14 de marzo de 2018 EM-SA-177-2018

En respuesta al oficio TUM-002 de la Empresa TIMSA, me permito realizar las siguientes observaciones:

Anexo 1. Verificación del cumplimiento de la Empresa TIMSA con respecto al cartel

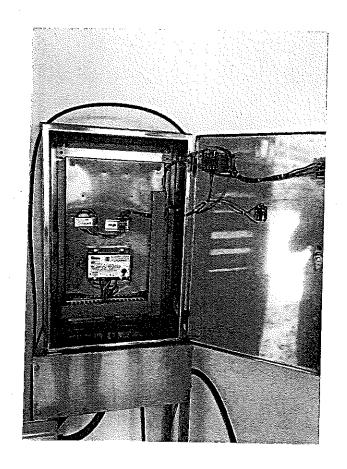
-La marmita no cuenta con visor para verificar el nivel de agua.

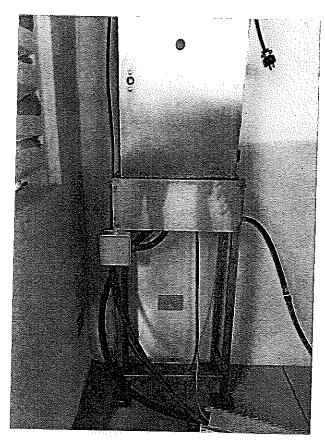
-El filtro de la campana es de menor tamaño que la boca de succión por lo que parte de los gases pasan sin filtrar.

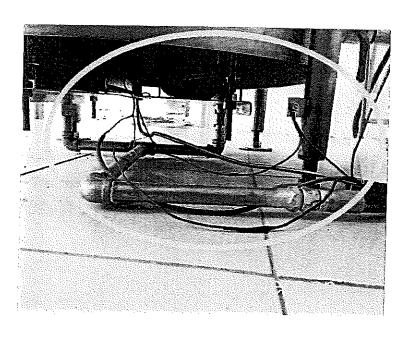
-Cables de alimentación eléctrica del motor del extractor están expuestos y en contacto con una lámina afilada

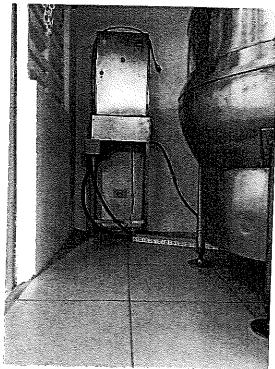
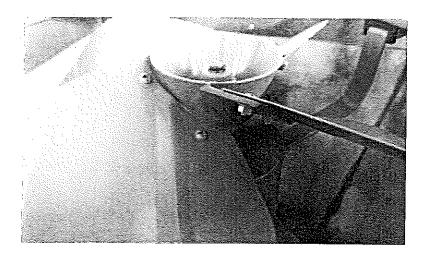
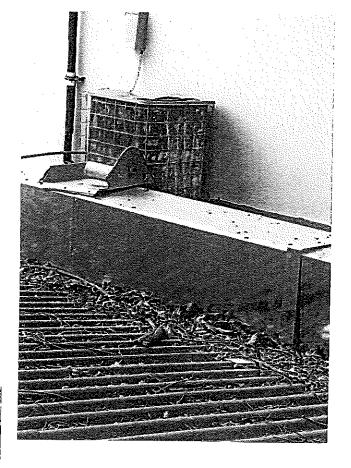
¹ Se adjuntan fotografías en las que se evidencia cómo los ductos de gas, de electricidad y los cables eléctricos de la marmita se encuentran dispuestos de forma peligrosa generando una situación de riesgo innecesaria.

Se adjuntan fotos, con el fin de ilustrar varias de las irregularidades que presenta el equipo que se ha instalado.
